PRODUKT	AVD.	GRUPP
<b>P</b>	<b>2</b>	<b>25</b>
BETR.	NR.	
Tryckrör	30	
B19, B21 E/F-Turbo	DATUM	
	Febr. 82

## Service meddelande

### Konsol för tryckrör mellan turbokompressor och inloppsrör B19, 21 E/F-Turbo

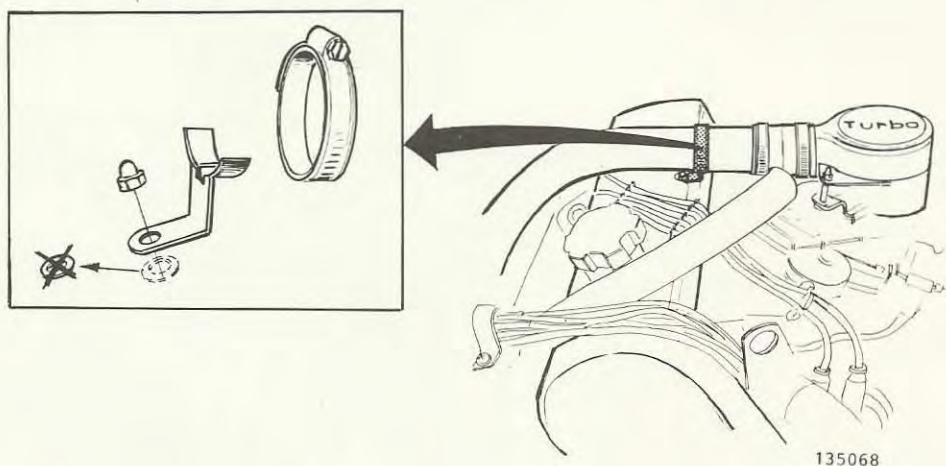
Konsolen har införts för att förhindra att tryckröret glider ur slanganslutningarna vid extremt högt tryck i röret. Högsta trycket uppstår vid snabb stängning av gasspjället efter hård körning när turbon arbetar för fullt.

Infört vecka 47 (slutet av november).

Konsolen kan vid behov sättas dit på tidigare byggda bilar.

Konsol 1332 063-5

Slangklamma 966 656-1
